SZKOŁA GŁÓWNA GOSPODARSTWA WIEJSKIEGO W WARSZAWIE

DI/ **54** /2021r.
Sprawa DI.250.5.2020r.

Dotyczy: postępowania prowadzonego w trybie przetargu nieograniczonego pn.: **Budowa obiektu laboratoryjno – dydaktycznego wraz z zapleczem technicznym, infrastrukturą towarzyszącą, przyłączami, ciągami komunikacyjnymi i zagospodarowaniem terenu na potrzeby Innowacyjnego Centrum Nauk Żywnościowych.**

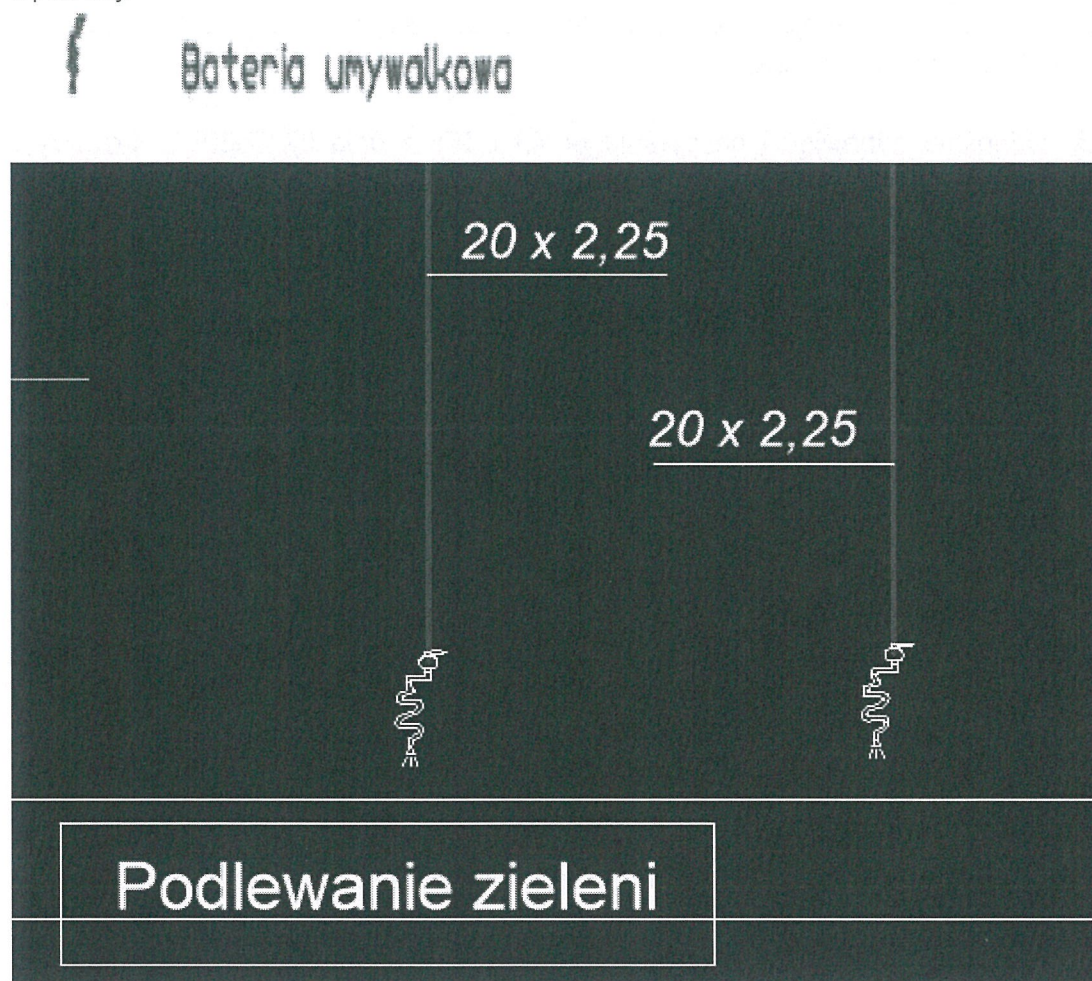
Pytanie 16 Czy obiekt ma być wyposażony w kurtyny powietrzne? Jeżeli tak, to prosimy o podanie danych technicznych kurtyn oraz oznaczenie ich na projekcie instalacji sanitarnych.

Odpowiedź: Lokalizacja kurtyn powietrznych zimnych zgodnie z rysunkiem parteru branży architektonicznej 1912_PW_AR_01_20_20-RZUT PARTERU.

Kurtyny zlokalizowane między osiami 10-11, C2-I2, 4 w ilości 4 sztuk. Np. kurtyna zimna WING 200 C lub inna lecz nie o gorszych parametrach.
